Bilag 2 Henvendelser modtaget i høringsperioden

Fra: TMFKP BU
Sendt: 20. oktober 2015 16:46
Til: TMFKP BU CBP Byplankontorerne
Emne: VS: Høringssvar: Apollovej III - lokalplanforslag (2015-0231900). Afsender: Martin Nielsen

Lokalplan forslag Apollovej III

4. Boliger Grøntåben kote 23.08_Mat 1:100

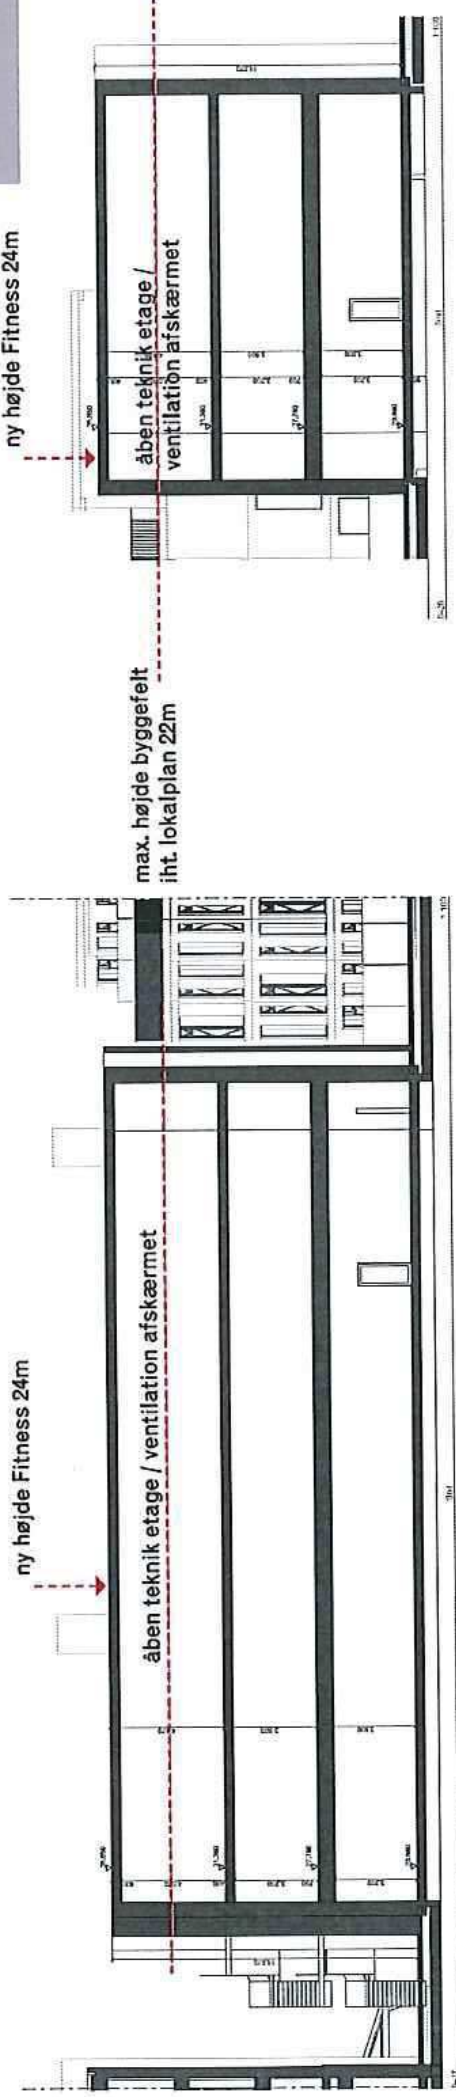
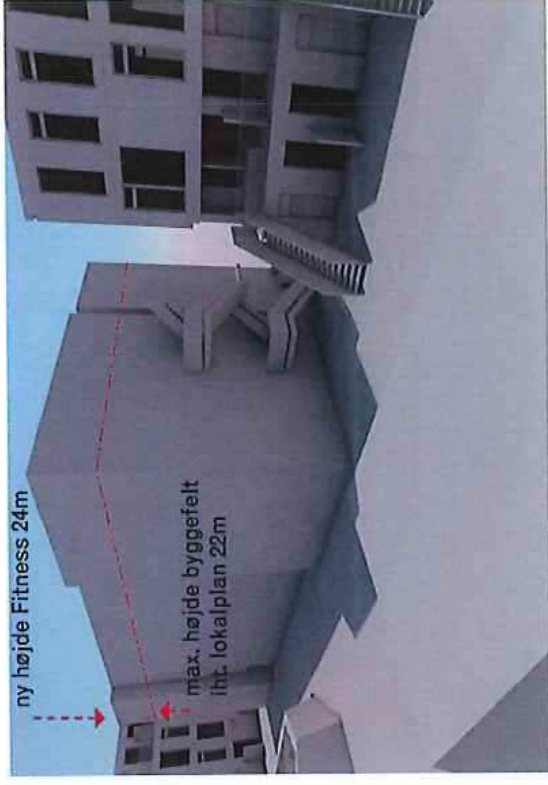
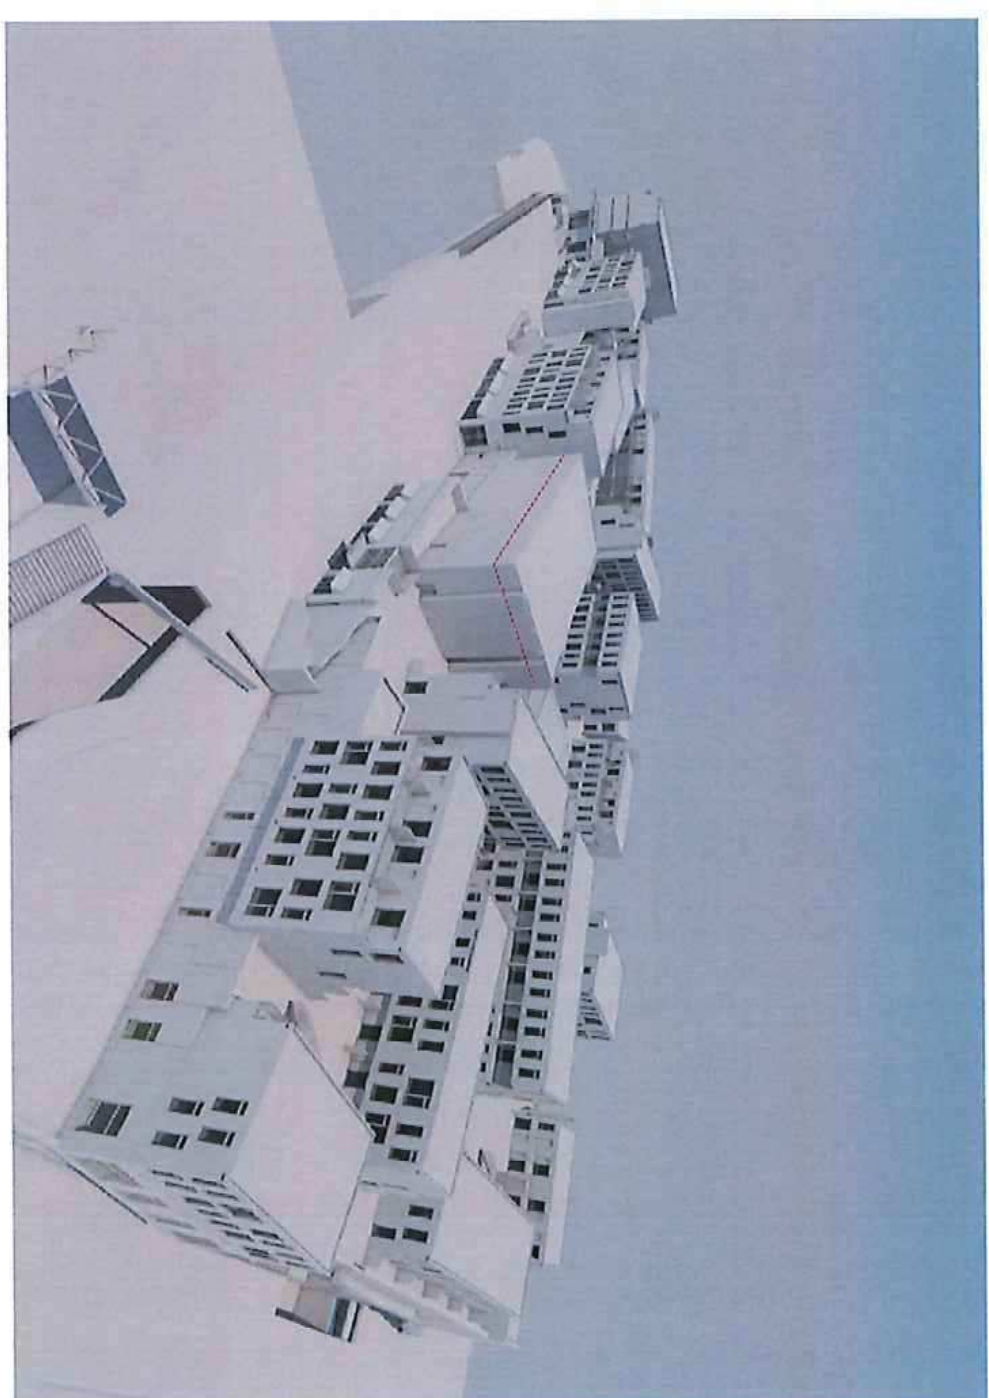
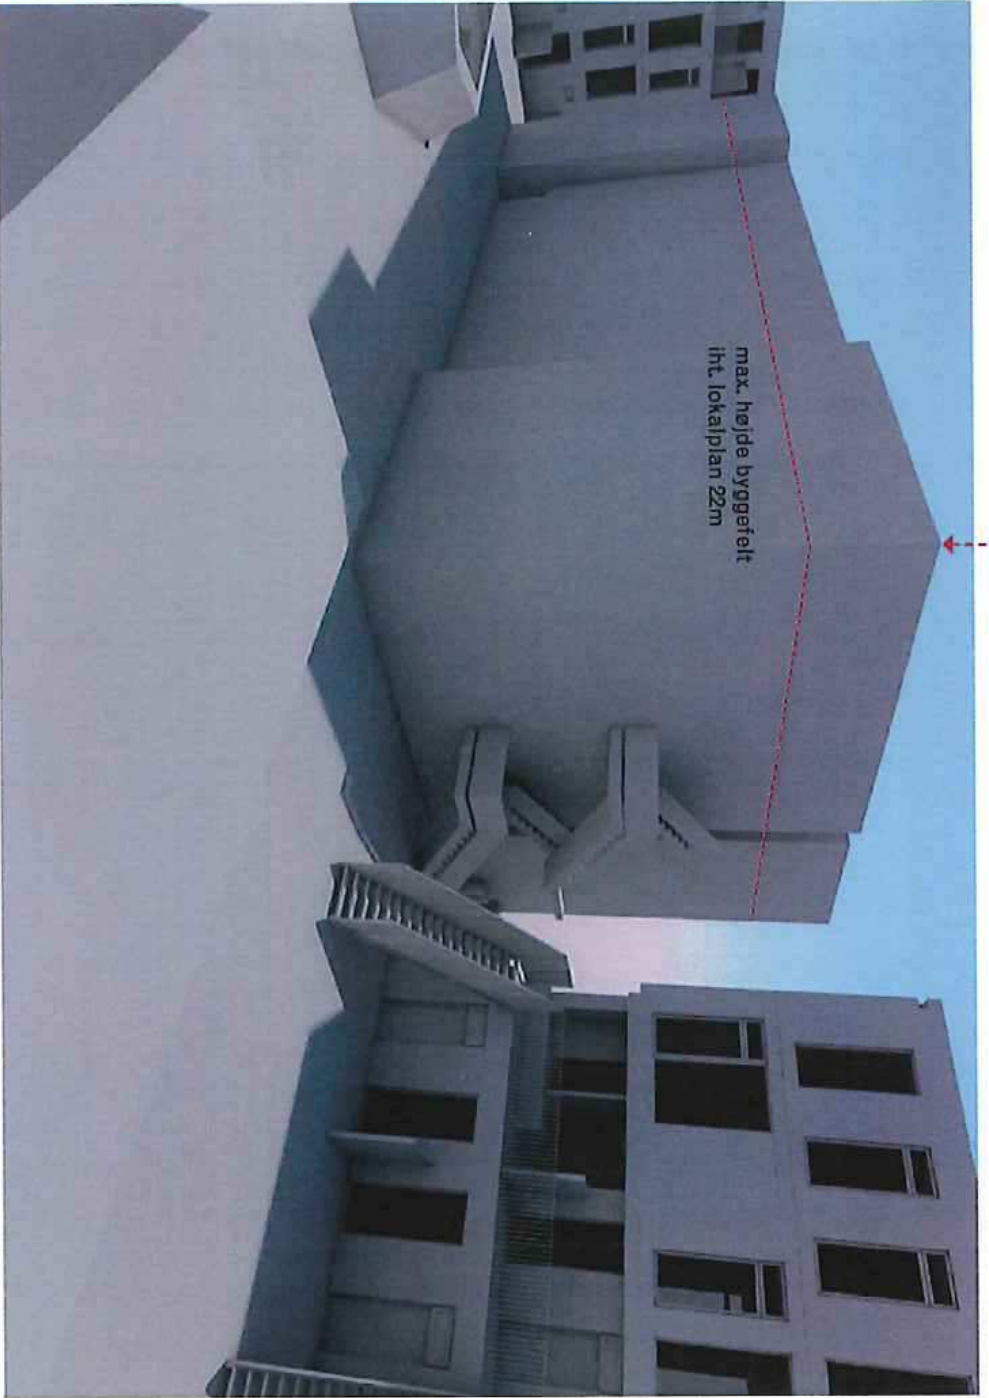
Fitness ny højde 20151214.pdf

Vanløse Galleria /
"Tangen" / arealer til cykelparkering og teknik 1:750
Antal cyklepladser 480

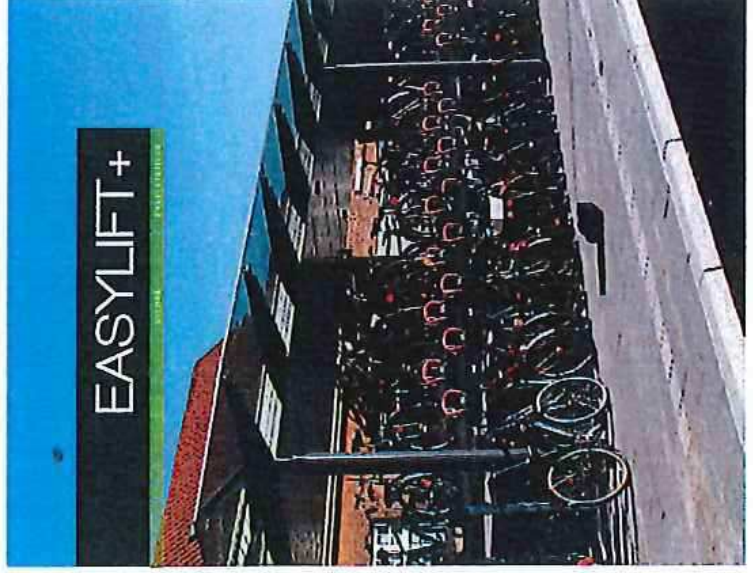
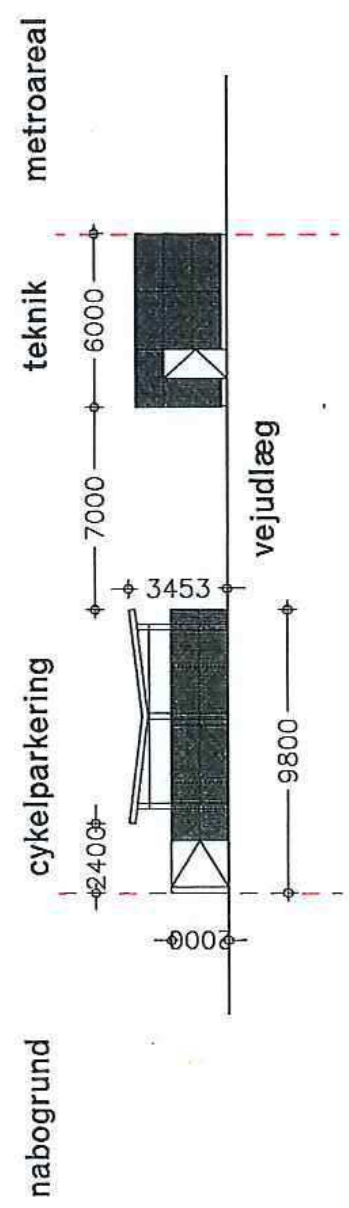
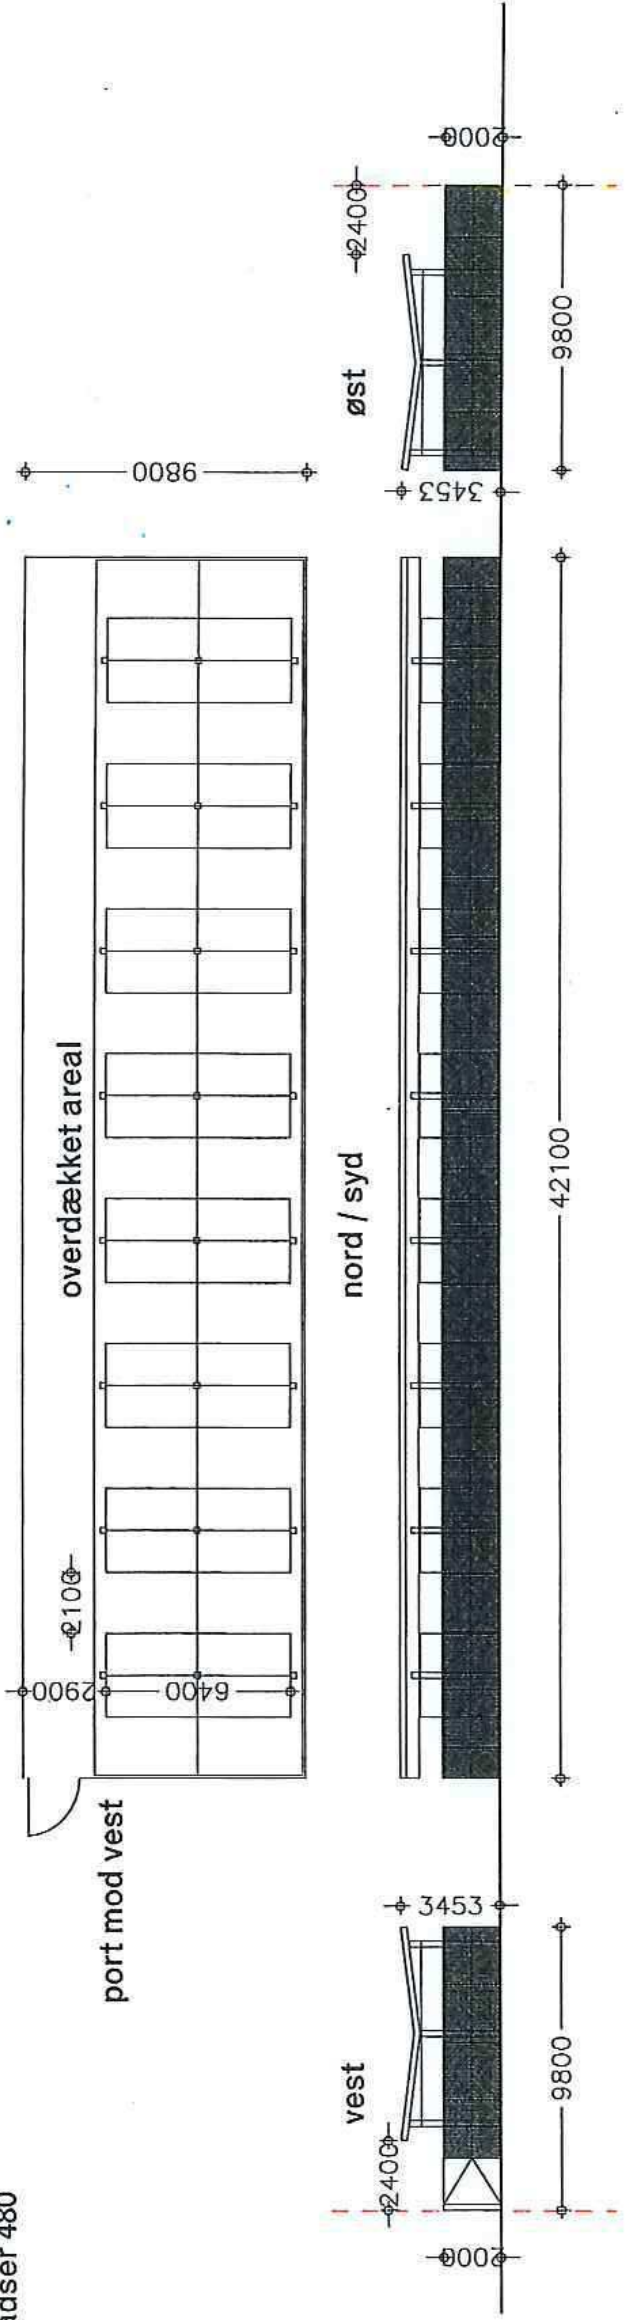
tangen_20151214_cykler og teknik.pdf

Vanløse Galleria /
 Cykelparkering på Tangen
 Antal cyklepladser 480

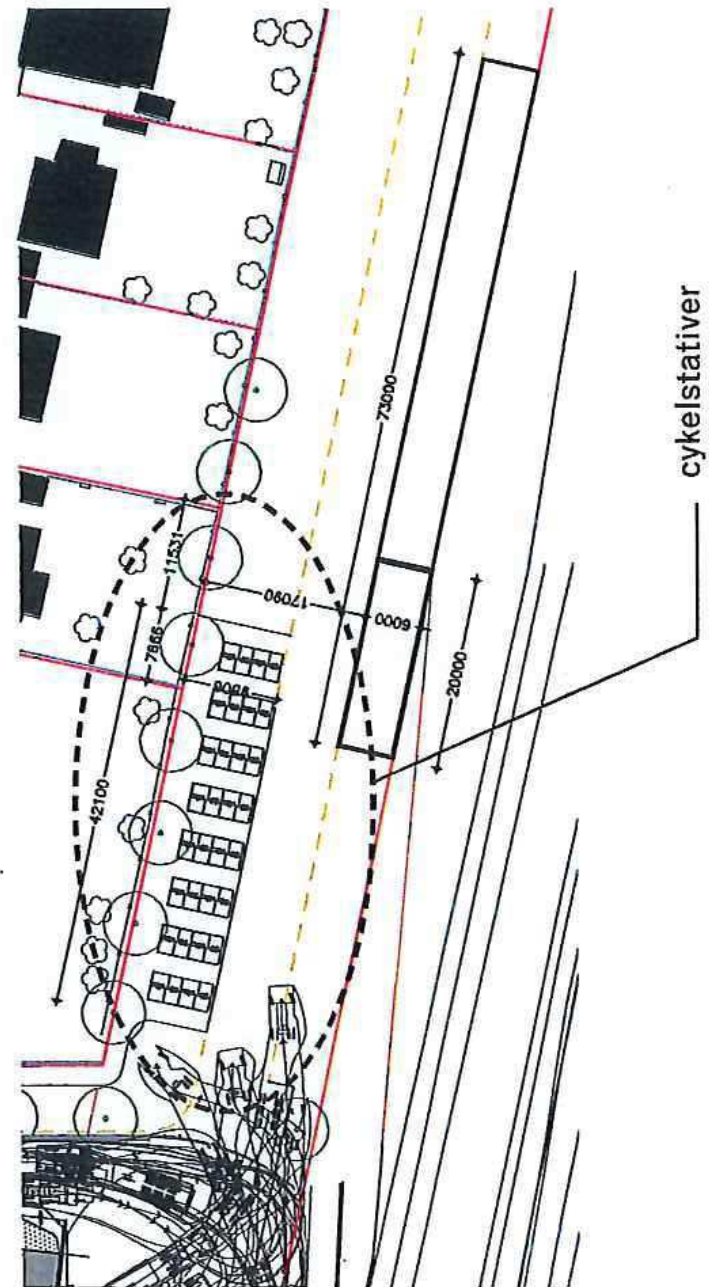
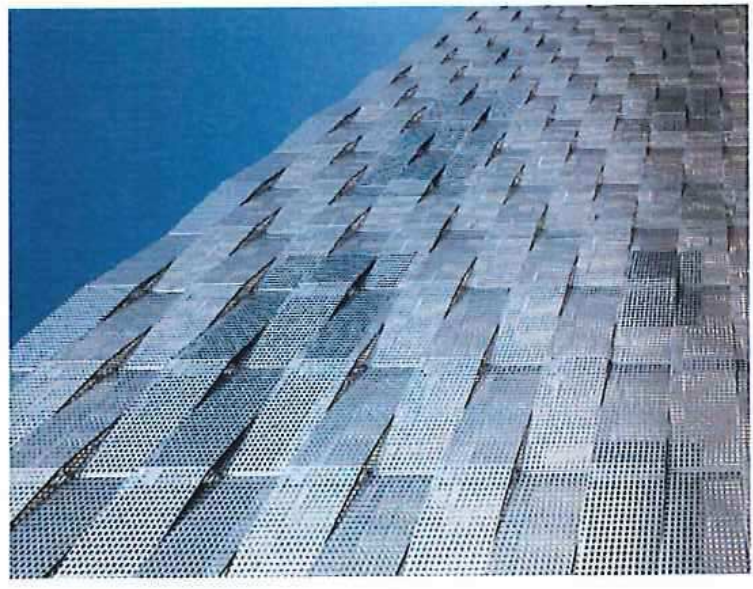
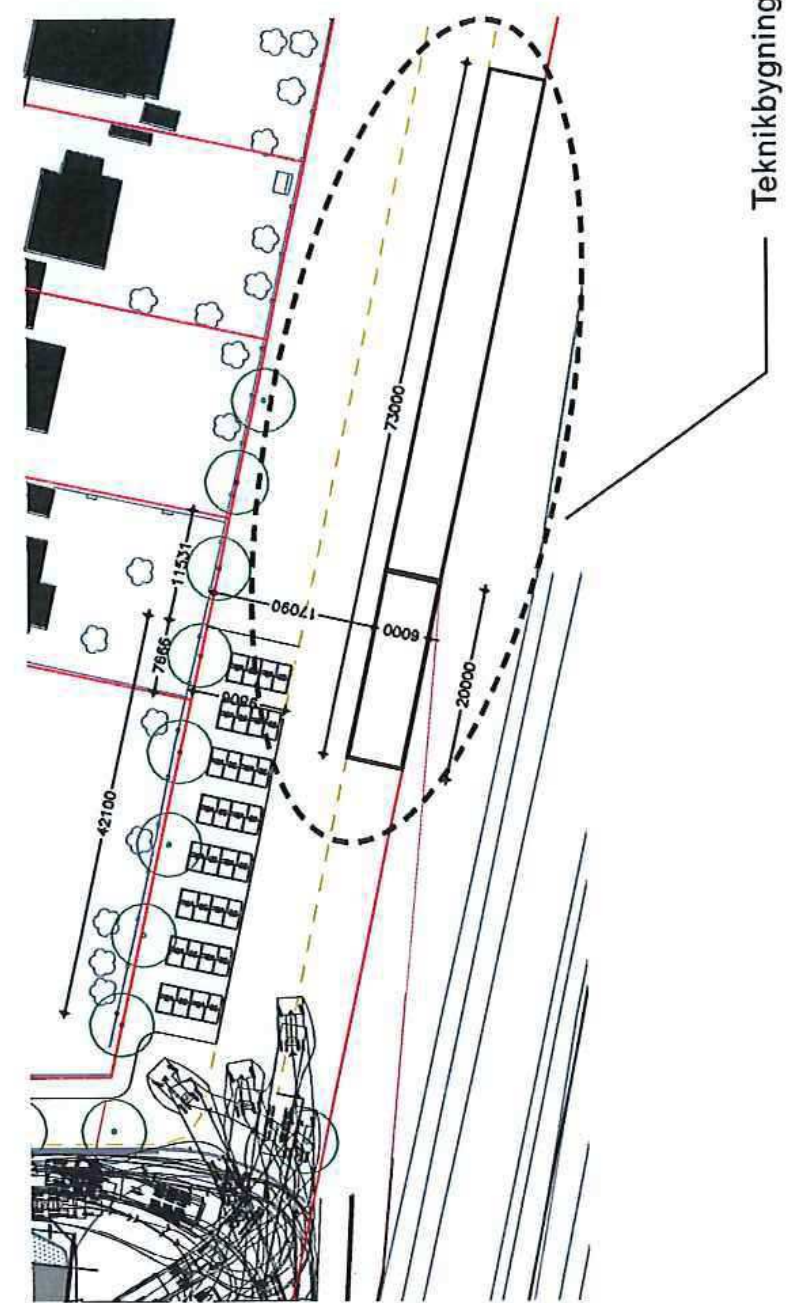
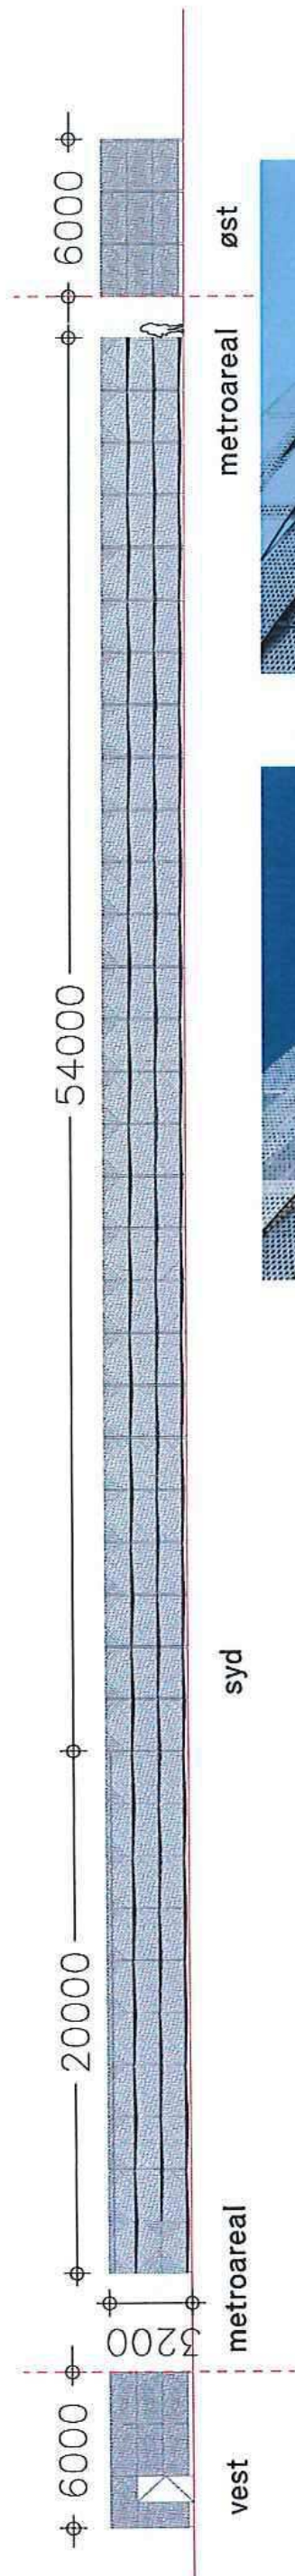
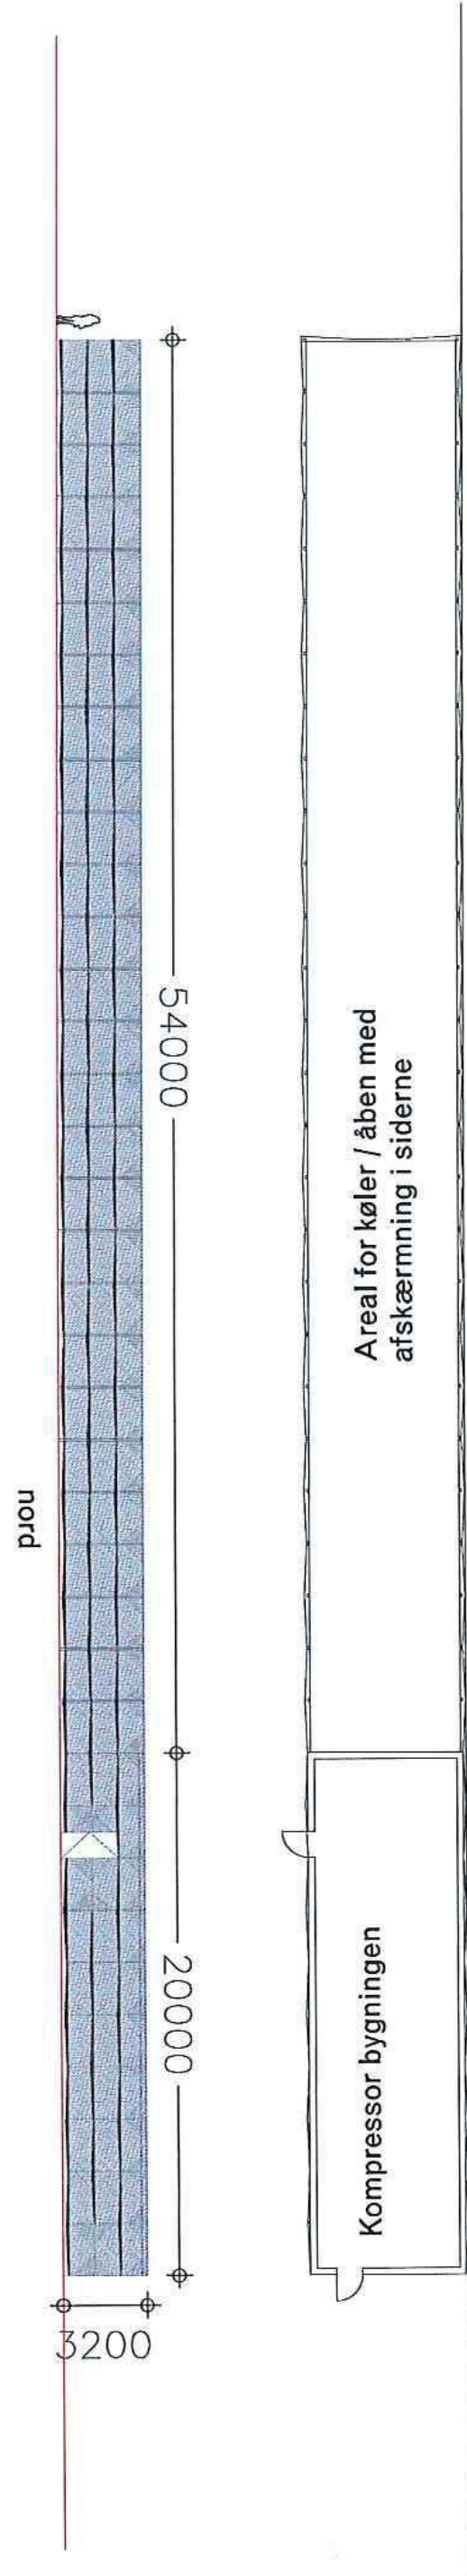
eksempel på cykelstativer /
 evtl. genbrug af eksisterende stativer

afskærmning med strækmetal eller elefantrist / galv. stål
